Dato: 15-12-2025
Sagsnr.: 25/14257
Dok.løbenr.: 338935/25

Tilladelse til etablering af kystbeskyttelses anlæg, Fjordvejen 122 til 128B

Ansøgning om tilladelse til kystbeskyttelse

Tværsnit
(tegning)

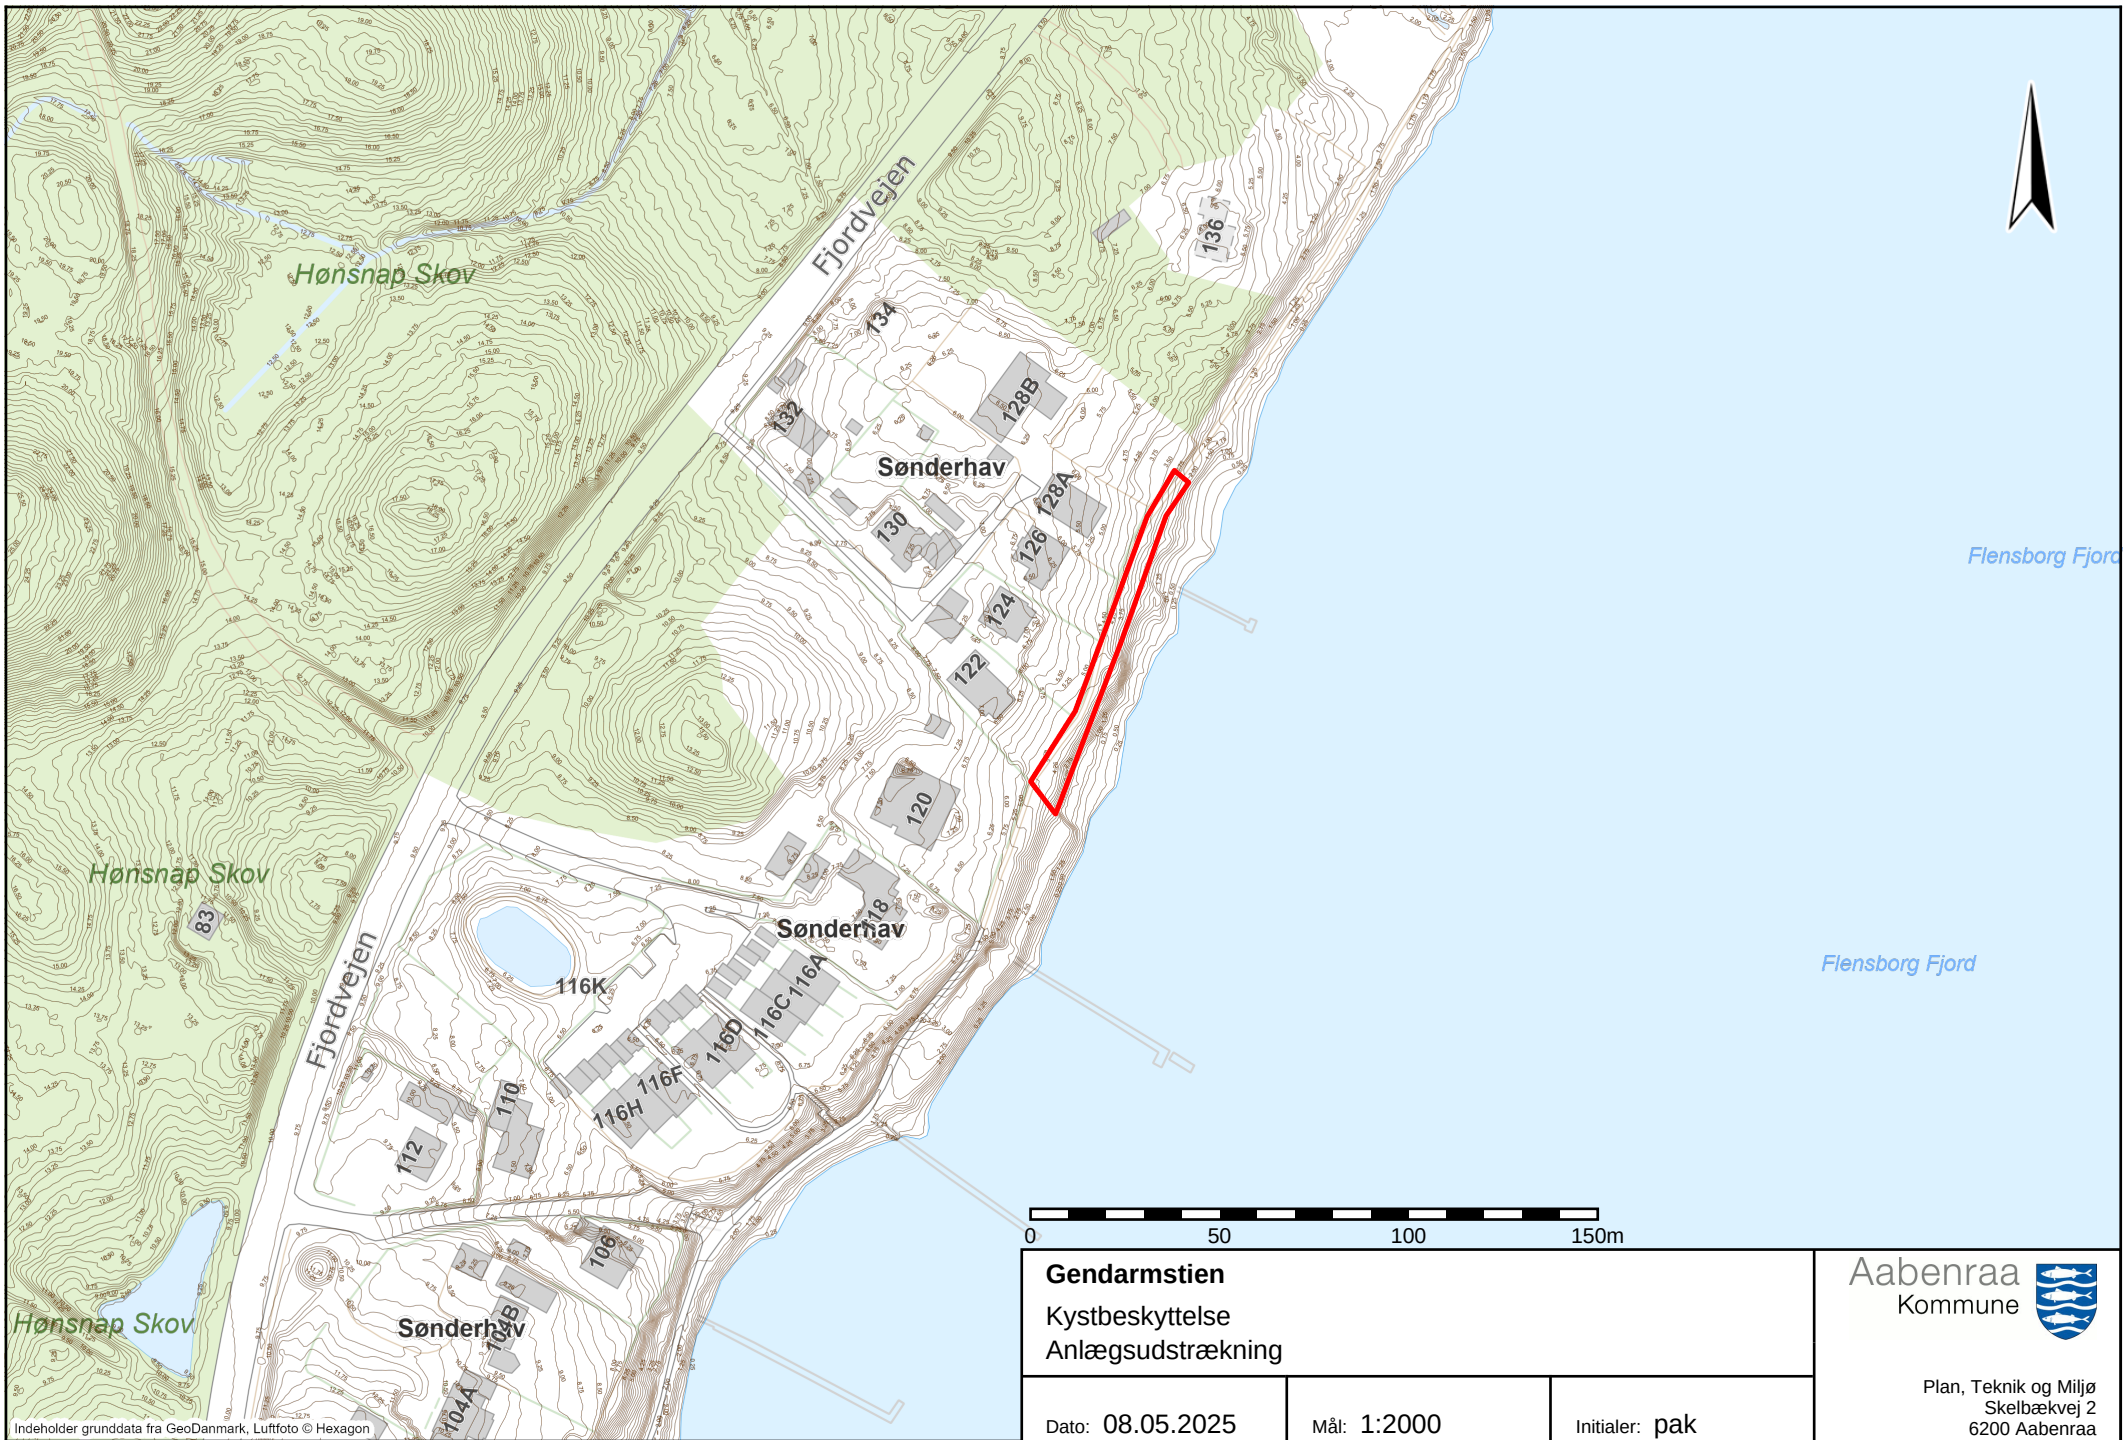
Med hensyn til opbygningen af anlægget, er det Aabenraa Kommunes vurdering, at anlægget reducerer risikoen for akut erosion. Det vurderes at opbygningen af skråningsbeskyttelsen vil bidrage til at beskytte anlægget mod at blive underskyllet. Det bemærkes i den forbindelse, at det er anlæggets ejer, der er forpligtet til at opretholde anlæggets dimensionering og vedligeholde anlægget i god og forsvarlig stand.

Kystdirektoratet anbefaler, at kommunen skaffer de nødvendige oplysninger om projektets ønskede målsætning, herunder om den konkrete fare kommer fra havet eller fra kraftig nedbør samt grundigere redegørelse for projektets levetid, omfang og dimensionering.

Kystdirektoratets svar er forelagt ansøger som vurderer, at levetiden for anlægget er 50 år. Ansøger har svaret at løsningen er dimensioneret til at håndtere en stormflod sammenlignelig med stormfloden i oktober 2023. Dimensioneringen er i den forbindelse baseret på en 50 års hændelse. Aabenraa Kommune bemærker at den ansøgte løsning reducerer risikoen for erosion. Aabenraa Kommune vurderer at den ansøgte løsning er tilstrækkelig, og at tilladelsens vilkår sikrer, at hensynene i Kystbeskyttelsesloven ikke påvirkes i væsentlig negativ grad. Kystdirektoratets svar giver samlet set ikke anledning til yderligere ændringer eller tiltag.
